DODATEK č. 2 KE SMLOUVĚ O DÍLO ze dne 23. 6. 2016

1. Předmětem tohoto Dodatku č. 2 je úprava Smlouvy o dílo ze dne 23. 6. 2016 na provedení stavebních prací na pavilonu C FZŠ prof. O. Chlupa, Fingerova 2186, Praha 13 (dále jen „Smlouva“) při realizaci stavby „**Nástavba na pavilon C FZŠ prof. O. Chlupa, Fingerova 2186, Praha 13**“ (dále též „Dílo“).

ZMĚNOVÝ LIST STAVBY

Název změny: **ZMĚNY VYVOLANÉ SKUTEČNÝM STAVEM KONSTRUKCE A
POVĚTRNOSTNÍMI VLIVY**

Zatopená původní střecha a zatečení do konstrukce a spodního patra

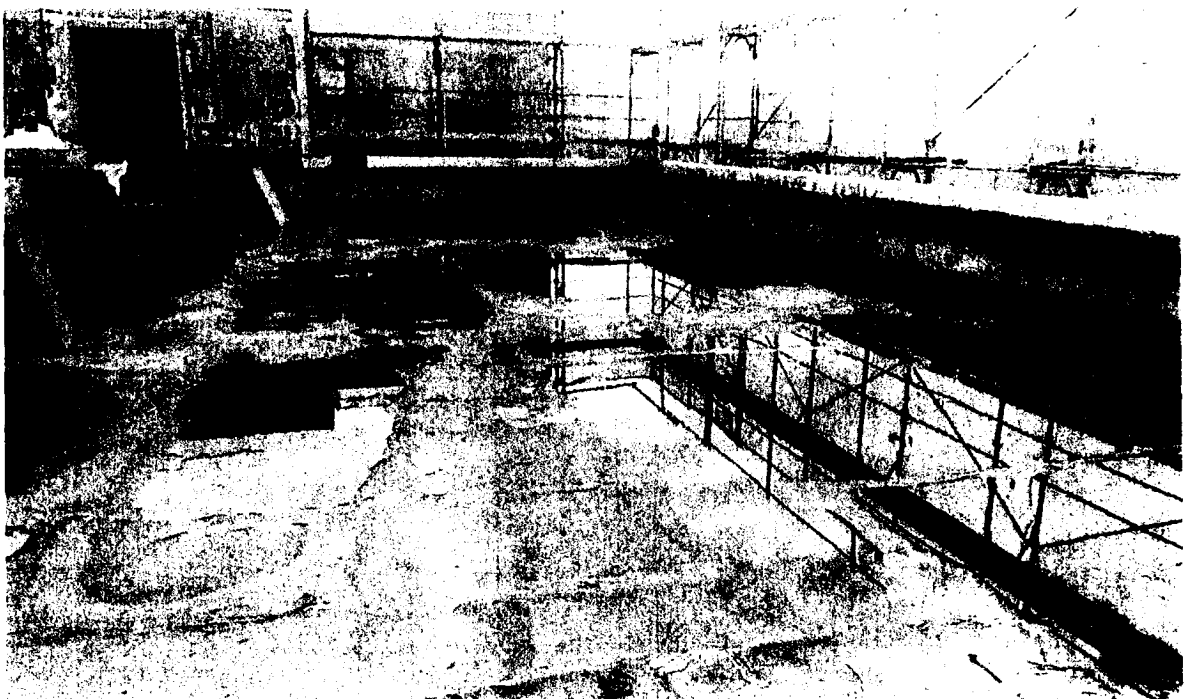
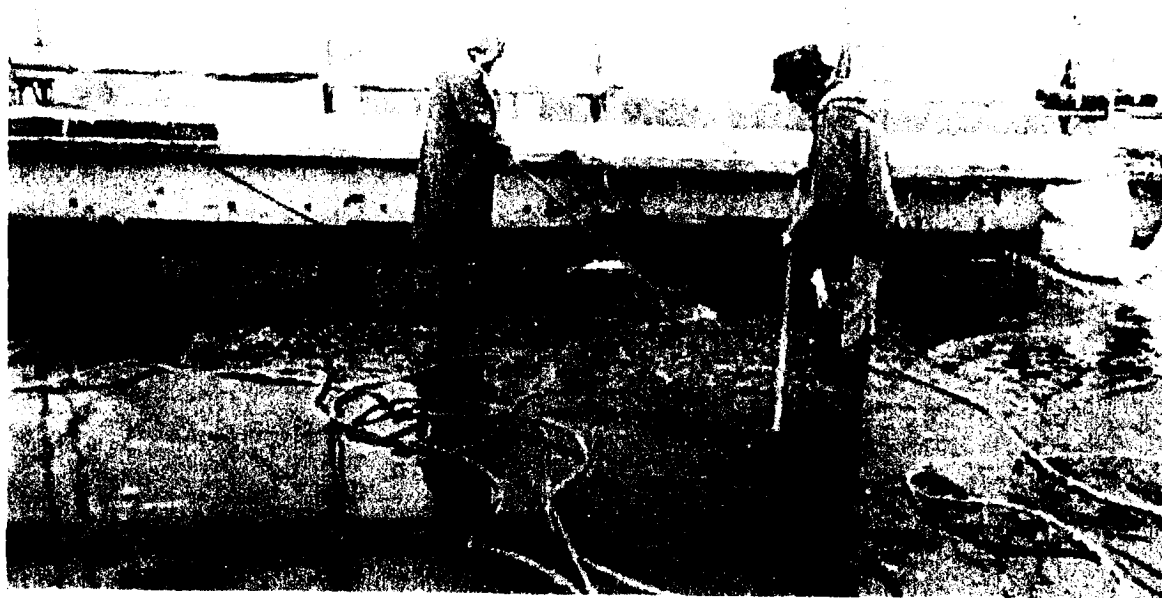
- Poslední doporučení a požadavek TDI nemá vliv na cenu stavby, ale pouze na termín dokončení. Jedná se o posun termínu dokončení vzhledem k vysoké vlhkosti konstrukce hrubé podlahy. Vysoká vlhkost byla ověřena zkouškou v akreditované laboratoři a je přílohou tohoto změnového listu. Pokládku nášlapné vrstvy tvořenou PVC je možné provádět při vlhkosti do 1,5% až 2,5% . Zkouškou ze dne 20. 10. 2016 byla konstatována vlhkost 7%. Doporučujeme posunout termín montáže finální podlahové krytiny na dobu, kdy bude vlhkost konstrukce hrubé podlahy max. 2,5% Při montáži na nedostatečně vyschlý podklad může dojít k zásadnímu poškození finální vrstvy a znehodnocení nové podlahy. Vysoká vlhkost je zejména způsobena zatečením do původní stropní konstrukce budovy po odkrytí střechy

Tyto skutečnosti jsou zjištěny po rozebrání jednotlivých konstrukcí v průběhu výstavby a na základě proměření stávajícího stavu.

- vzhledem k naměřené vlhkosti v hrubých podlahách doporučujeme instalaci finální povrchové úpravy až po vyschnutí hrubé podlahy, při urychlení tohoto procesu může dojít ke znehodnocení podlahoviny a práce bude pravděpodobně provedena bez řádné záruky
